1号機 原子炉格納容器内窒素封入設備 実施計画変更に伴うコメント回答について

平成27年12月22日
東京電力株式会社

補足資料（２） 強風による転倒評価（窒素ガス分離装置（A））

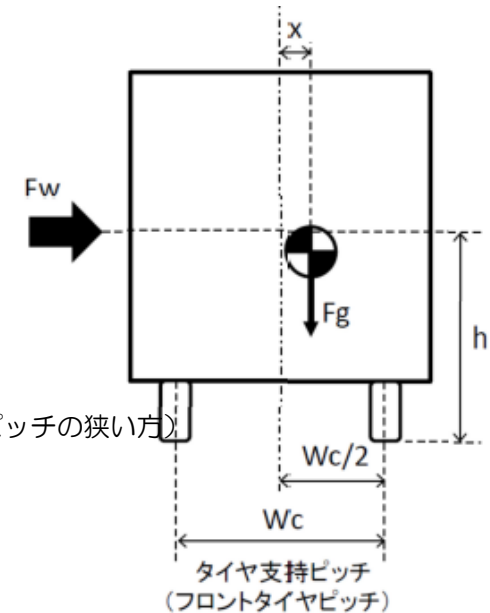
屋外に設置している窒素ガス分離装置について、強風（風速40m/s※）による転倒評価を実施しており、設備が転倒しないことを確認している。（補足資料（2）参照）

$$M_g = 16.621 \times 9.80665 \times (2.055/2 - 0.089) = 1.530 \times 10^5 [\text{N} \cdot \text{m}]$$

$$M_w = 1/2 \times 1.2754 \times 40^2 \times 38.64 \times 2.72 = 1.072 \times 10^5 [\text{N} \cdot \text{m}]$$

評価結果： $M_g > M_w$ となり、風速40 m/sでは窒素ガス分離装置（A）は転倒しない。
